レガシおよびインプレッサのリコールについて

平成 9 年 7 月 9 日

平成9年7月9日、富士重工業株式会社より、国土交通省にレガシおよびインプレッサのリコールを届け出いたしました。

改善箇所説明図

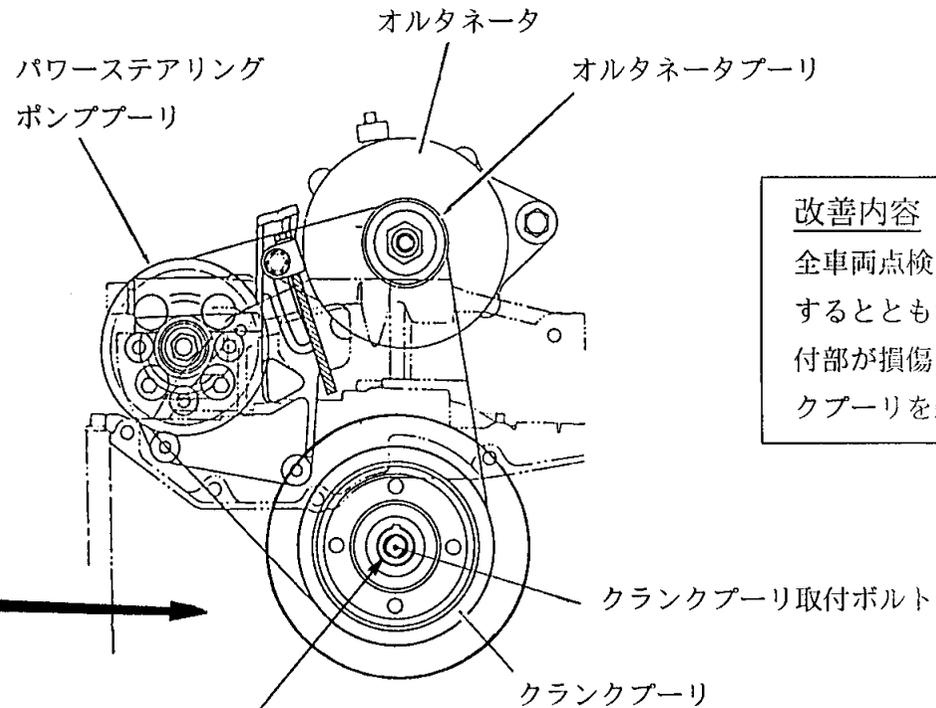
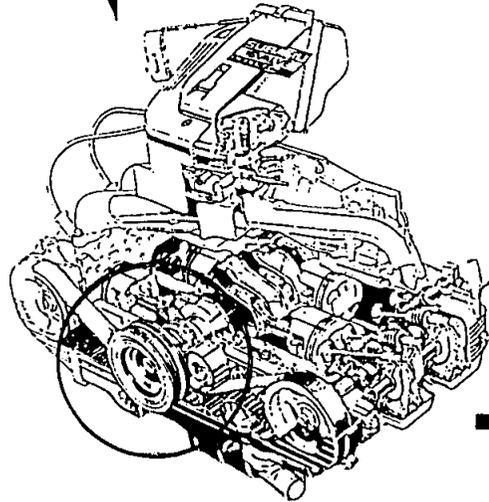
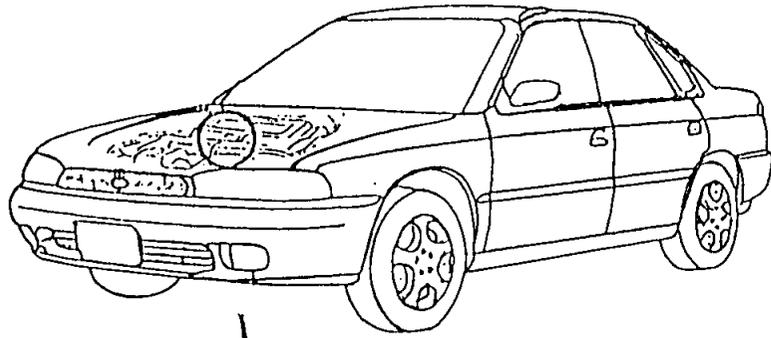
基準不適合発生箇所

クランクプーリの取付ボルトがゆるみ、当該ボルトが脱落した場合クランクプーリが外れパワーステアリングの機能が損なわれるとともに、最悪の場合に原動機が停止するおそれがある。

改善内容

全車両点検し、当該ボルトを増締めするとともに、クランクプーリの取付部が損傷しているものは、クランクプーリを新品と交換する。
